Présentation au comité d'étude des demandes de démolition  
11 février 2020

## **Demande de certificat d'autorisation de démolition** 1019, rue Gilford

Division de l'urbanisme, du patrimoine et des services aux entreprises  
Direction du développement du territoire et des études techniques

Objet : Autoriser la démolition d'un bâtiment résidentiel de 2 étages et 1 logement (Dem. 3001693974)

Photo no. 12 - Mur latéral côté stationnement

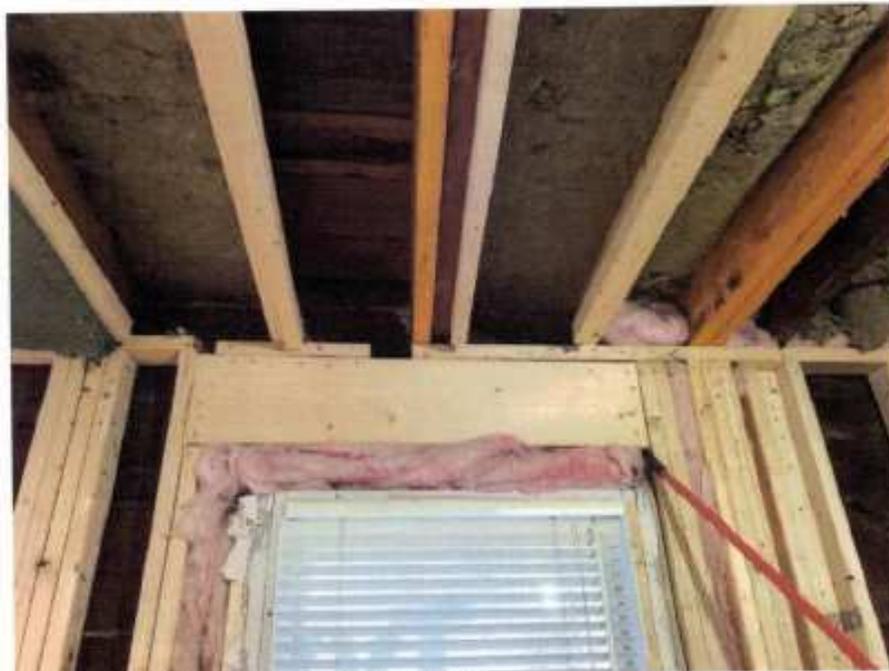
Extrait de l'expertise structurelle :

Photo no. 11 - Mur latéral côté stationnement

**MATÉRIALITÉ PROPOSÉE pour le volume de brique**

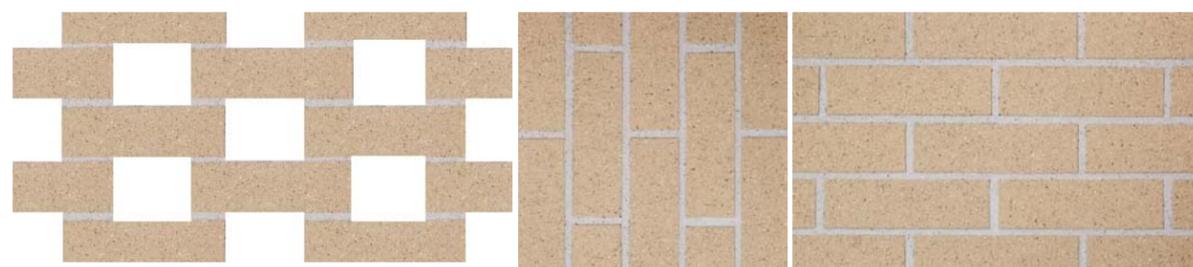
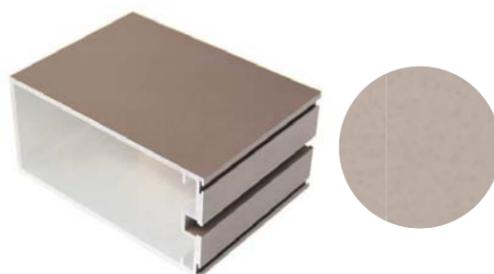
Fenêtres , portes et mur-rideaux:  
fini anodisé champagne léger afin de  
refléter les teintes de la brique

Brique sélectionnée: modèle tumbleweed velour de Belden

La proposition de la nouvelle brique pour le projet a pour but d'inscrire celui-ci dans une approche contemporaine, tout en respectant la cohésion avec les autres bâtiments existants de la coopérative. En effet la nouvelle brique reprend la teinte de couleur principale de l'ensemble sans toutefois essayer d'imiter une brique qu'on ne retrouve plus sur le marché depuis plusieurs années. Cela dit, une recherche exhaustive a été effectuée afin de voir s'il existe une brique s'appareillant parfaitement à la brique existante, comme en témoigne les 2 photos ci-contre. Bien que très similaires à l'existante, les 2 échantillons appuient l'idée initiale de notre approche, soit : que la nouvelle brique s'harmonise à l'ensemble par les coloris de celle-ci sans toutefois tenter d'obtenir une brique qui cherche à imiter celle d'origine sans y parvenir parfaitement.

- Modifier la margelle latérale pour maximiser la surface de sol au même niveau que la rue;
- Spécifier tous les matériaux de revêtement et fournir un panneau synthèse d'échantillons;
- Modifier les stationnements pour vélos afin d'obtenir des espaces complets pour chacun des 2 espaces requis;

Banc communautaire

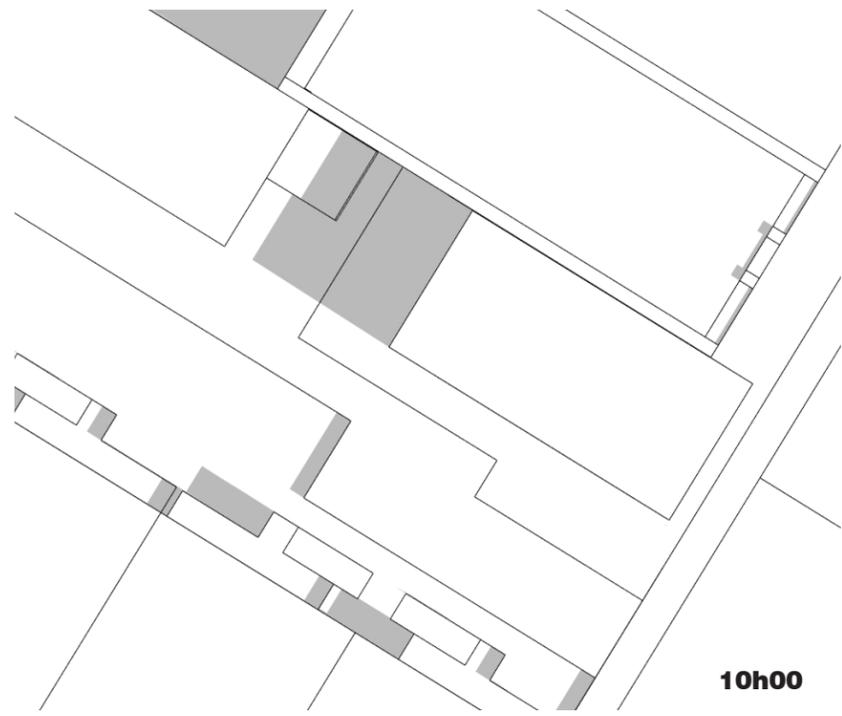
Verdissement du lot: aménagement paysager au sol, face à la rue Gilford.

Perron d'entrée avec zones de plantation.

Toit-terrace avec bacs de plantation au pourtour du bâtiment.
